**Uchwała nr 12/2022**  
**Komisji Dialogu Obywatelskiego ds. Środowiska z dnia 19.10.2022**

w sprawie pilnego założenia oznakowań na pawilonie na wodzie stawu  
w Parku Lotników Polskich w Krakowie

skierowana do Zarządu Zieleni Miejskiej

Fot. 1. Pawilon na wodzie w Parku Lotników Polskich. Widać efekt lustra na szklanych ścianach pawilonu.

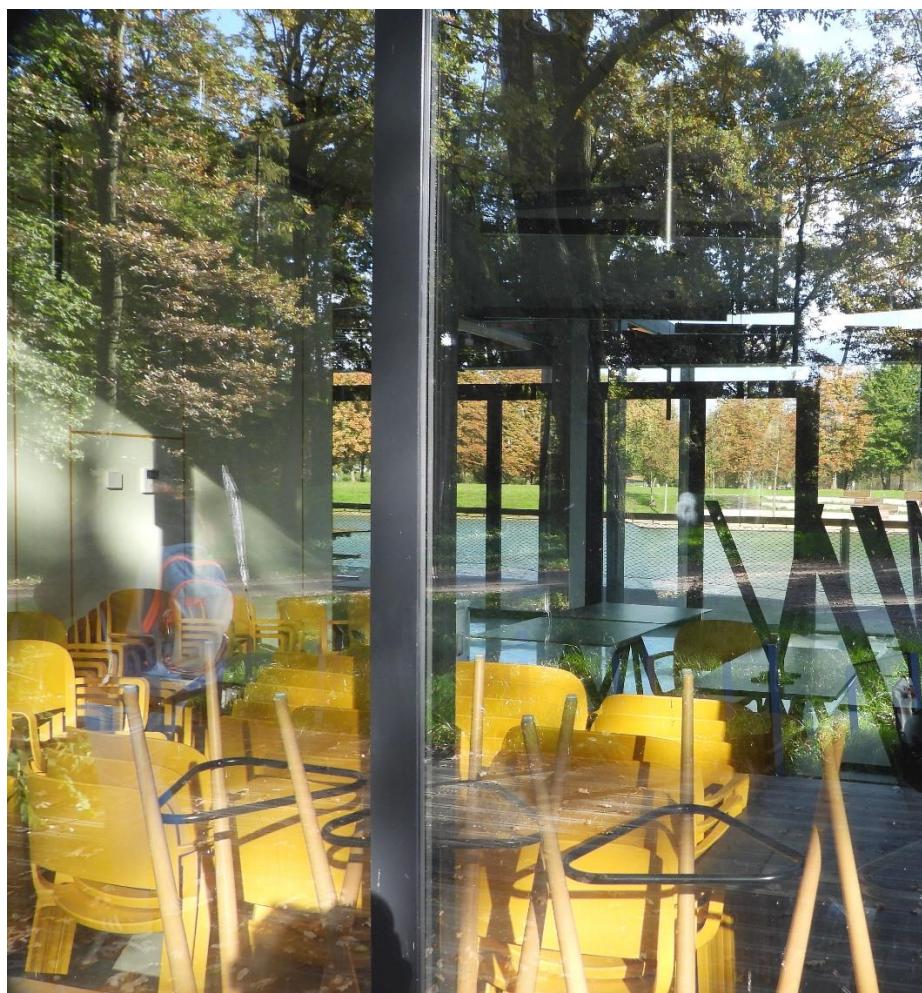
Zwracamy się do Zarządu Zieleni Miejskiej (ZZM) o pilne zabezpieczenie przed możliwością zderzania się ptaków z szklanymi ścianami pawilonu na wodzie stawu w Parku Lotników Polskich. Ostatnio w czasie wizyty w Parku Lotników Polskich stwierdziliśmy ślady zderzeń ptaków ze ścianami pawilonu na wodzie. Pawilon jest całkowicie oszklony. Od strony wody daje to efekt lustra (Fot. 1), a od strony brzegu "okna na przestrzał" (Fot.2, 3). Obydwie te sytuacje są bardzo niebezpieczne dla ptaków.

Konieczne jest natychmiastowe oklejenie szyb pawilonu, ze wszystkich 4 boków z pomocą rozproszonych punktów, np. jak wykonuje to fundacja "Szlana Pułapka", za pomocą pionowych pasków, jak wiele takich zabezpieczeń wykonał Zarząd Dróg Miasta Krakowa na przezroczystych ekranach akustycznych. Można też wykonać oklejenie, zabezpieczenie szyb pawilonu przed zderzeniami z ptakami z pomocą folii dziurkowanej OWV (Folia One Way Vision). Oklejenie z pomocą tej folii sprawia, że naklejone oznakowania, paski, punkty, inne są dobrze widoczne z zewnątrz pawilonu, natomiast osoby przebywające wewnątrz, praktycznie ich nie widzą. Jest to rezultat specjalnej konstrukcji takiej folii. Jest stosowna powszechnie w oklejaniu witryn sklepowych.
